Poznań, dnia 20 maja 2016 r.

Interpelacja
w sprawie paradoksalnego układu komunikacyjnego
przy przystanku wiedeńskim „Plac Wiosny Ludów”

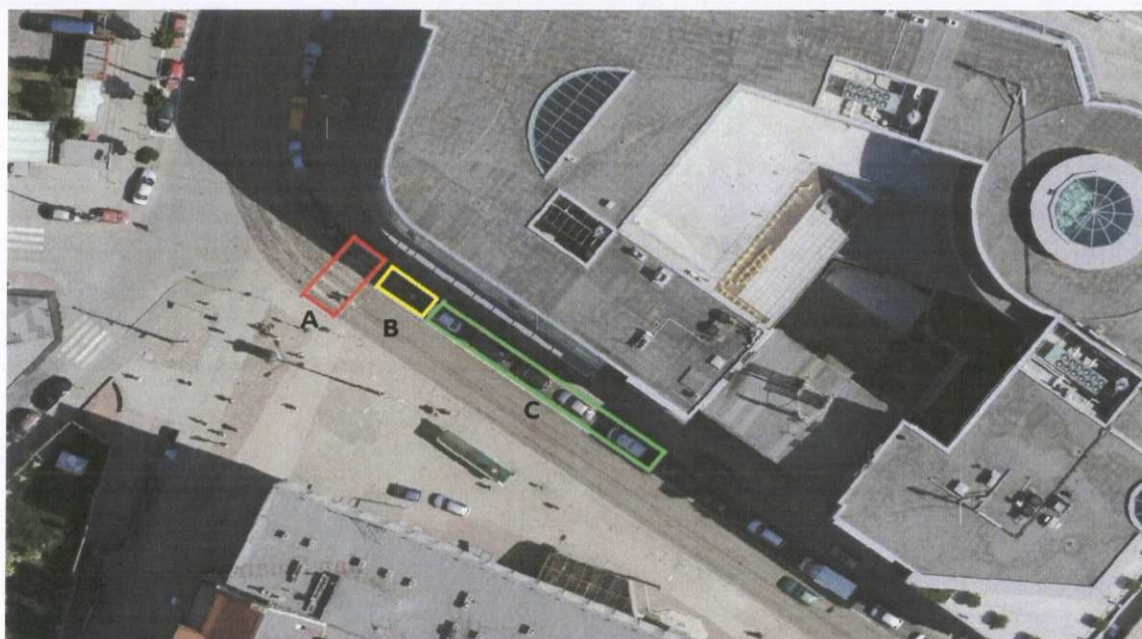
Tymczasem we wspomnianym miejscu przepis ten jest nagminnie łamany przez samochody, które z ulicy Strzeleckiej wjeżdżają albo w ul. Krysiewicza albo w ul. Podgórną. W mojej ocenie wynika to przede wszystkim z usytuowania tego przystanku względem skrzyżowania oraz przejścia dla pieszych, którym idą ludzie zmierzający w stronę Starego Rynku oraz w stronę Starego Browaru. Pomiędzy przejściem dla pieszych (czerwone pole i litera A) a zjazdem z wyniesionego fragmentu jezdni jest miejsce zaledwie dla jednego samochodu (żółte pole i litera B). Układ komunikacyjny w tamtym miejscu ilustruje poniższy rysunek:

Kierowca, który nie chciałby łamać przepisów musiałby zatrzymać się przed znakiem P-17, czyli przed wjazdem na wyniesiony odcinek jezdni (zielone pole i litera C) i czekać aż poprzedni pojazd, stojący przed przejściem dla pieszych, pojedzie dalej i zwolni miejsce w polu B. Dopiero wtedy mógłby

przejechać przez wyniesiony odcinek jezdni C, zatrzymać się w polu B i poczekać aż będzie można przejechać przez przejście dla pieszych A. Nie widziałem, aby jakkolwiek kierowca postępował w ten sposób. Często się zdarza (sam doświadczyłem tego wielokrotnie), że gdy tramwaj staje na przystanku, wtedy pasażerowie mają utrudnione wyjście i wejście do niego przez samochody stojące na znaku P-17. Trudno jednak za to winić kierowców – opisany wcześniej układ komunikacyjny wymusza na nich łamanie prawa. Przejściem dla pieszych niemal bez przerwy przemieszczają się w obu kierunkach piesi, ponieważ nie ma tam sygnalizacji świetlnej. Na ul. Strzeleckiej tworzą się korki, a kierowcy niecierpliwą się i nie respektują znaku P-17 na przystanku wiedeńskim (fot. 2). Taka sama sytuacja miała miejsce jeszcze zanim przystanek wiedeński został wybudowany.

W związku z powyższym zwracam się z wnioskiem, aby jak najszybciej przebudować istniejący przystanek wiedeński „Plac Wiosny Ludów” na przystanek przylądkowy oraz o informację, jakie działania zamierzają podjąć władze Poznania w związku z owym paradoksem komunikacyjnym.
